Informe Consolidado de Solicitud de Aclaraciones, Rectificaciones y/o Ampliaciones a la Declaración de Impacto Ambiental del Proyecto "Conjunto Habitacional DS49 Alamedas de Chillán"

Nombre del Titular : CONSTRUCTORA JOSE MIGUEL GARCIA Y CIA LIMITADA
Nombre del Representante Legal : José Miguel García Echavarri
Dirección : CLARO SOLAR 385 401 TEMUCO

El presente Informe Consolidado de Solicitud de Aclaraciones, Rectificaciones o Ampliaciones a la Declaración de Impacto Ambiental del proyecto "Conjunto Habitacional DS49 Alamedas de Chillán", contiene las observaciones generadas en virtud de la revisión de la Adenda.

DIA CHILLAN ORIENTE

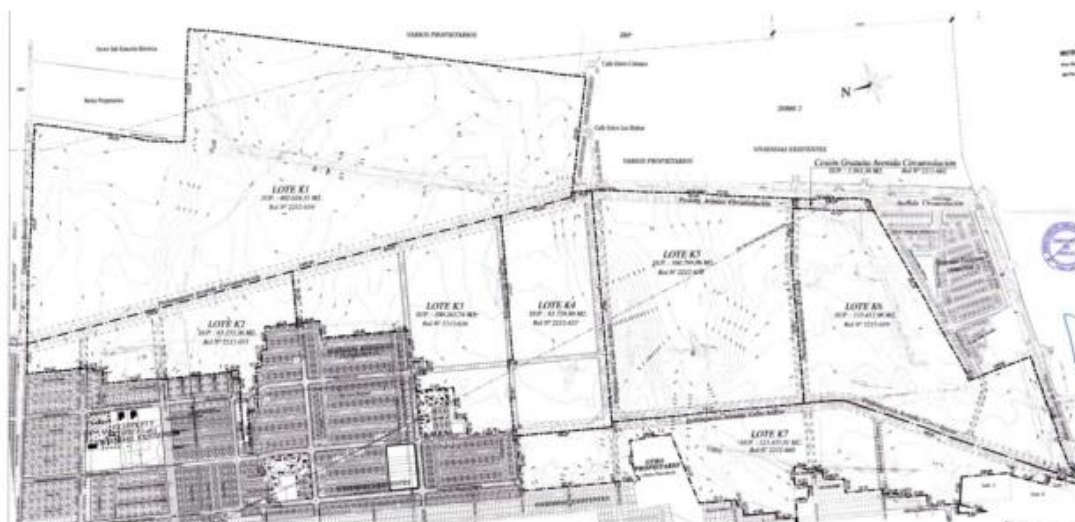
- 1.1. Se solicita al titular aclarar respecto a la DIA del proyecto CHILLAN ORIENTE (RCA N° 70/2019) ya que en ella se consideró de manera somera la superficie del proyecto Alameda de Chillan, de ser así, aclarar si la actual presentación corresponde a una modificación de proyecto, debido que en la DIA se señala: *"...se informa que este no es una modificación de proyecto, si no, que es un "proyecto Nuevo", por ende, no modifica ningún proyecto o actividad sometido a evaluación ambiental o con Resolución de Calificación Ambiental ("RCA") vigente"*.

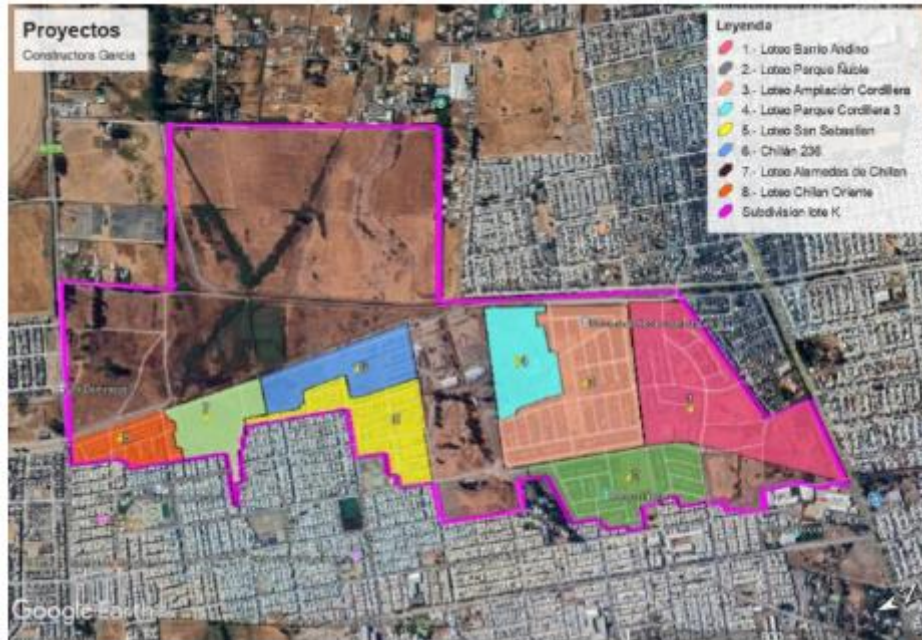
- 1.6. Se identifica que a partir de la subdivisión del Lote K, de una superficie de 107 há, se generaron los lotes K1, K2, K3, K4, K5, K6 y K7 en los cuales se han desarrollado una serie de proyectos inmobiliarios de la constructora García Ltda. que se detallan a continuación:

Es importante observar que no todos los proyectos se sometieron a Declaración de Impacto Ambiental producto del fraccionamiento del desarrollo inmobiliario del lote K. Por ejemplo, el loteo San Sebastián (5), contempló la construcción de 299 viviendas, es decir, una vivienda por debajo del umbral de 300 para someterse a la DIA, por lo que dicho proyecto no fue evaluado.

En definitiva, se solicita al titular aclarar la envergadura real del desarrollo inmobiliario del lote “K” y, por lo tanto, se pueda evaluar el verdadero impacto ambiental, ya que no se trata de proyectos aislados, sino de un macro proyecto. Cabe recordar lo señalado en el **Artículo 11 bis de la Ley 19.300 sobre Bases Generales del Medio Ambiente**: “*Los proponentes no podrán, a sabiendas, fraccionar sus proyectos o actividades con el objeto de variar el instrumento de evaluación o de eludir el ingreso al Sistema de Evaluación de Impacto Ambiental. Será competencia de la Superintendencia del Medio Ambiente determinar la infracción a esta obligación y requerir al proponente, previo informe del Servicio de Evaluación Ambiental, para ingresar adecuadamente al sistema*”.

Imagen 8: Presencia de dos gallinas empollando huevos:

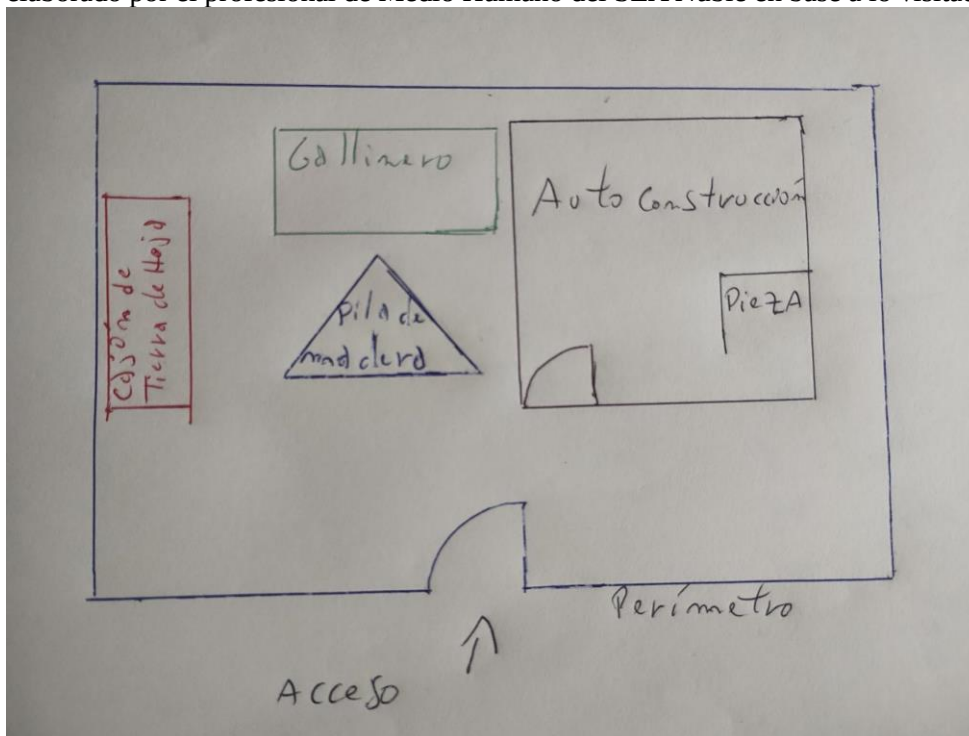
De la información recabada en terreno, se evidencia la existencia de un asentamiento humano, contemplando “ruco” y cercos para dividir partes del terreno, tal y como quedó registrado en el acta de terreno, se logra constatar a través de la herramienta Google Earth Pro dicha situación, como se aprecia a continuación:

De acuerdo a la información recabada en visita a terreno existe actualmente en el lugar una actividad económica de sustento para los habitantes o grupos humanos que utilizan el área de emplazamiento del proyecto para la alimentación y pastoreo de animales, venta de madera y
